Forum mondial de l'harmonisation des Règlements concernant les véhicules

**Accord de 1958: Examen de projets d'amendements
à des Règlements existants, proposés par le GRSG**

Proposition de complément 1 à la série 05 d'amendements au Règlement n° 107 (Véhicules des catégories M₂ et M₃)

Communication du Groupe de travail des dispositions générales de sécurité*

«Figure 23 C
**Pictogramme pour l'emplacement destiné à une voiture
d'enfant/poussette**

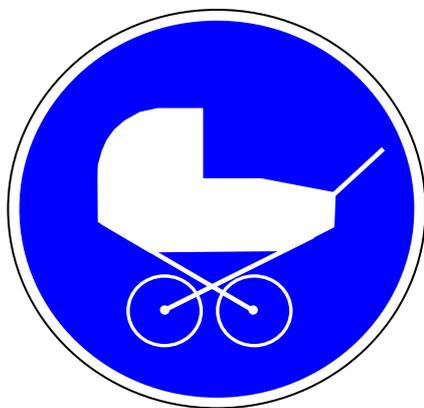
Insérer une nouvelle figure 23 C, comme suit:

Couleur: fond bleu avec un symbole blanc

Taille: au moins 130 mm de diamètre

Référence concernant les principes de conception pour les signaux de sécurité: ISO 3864-1:2011».
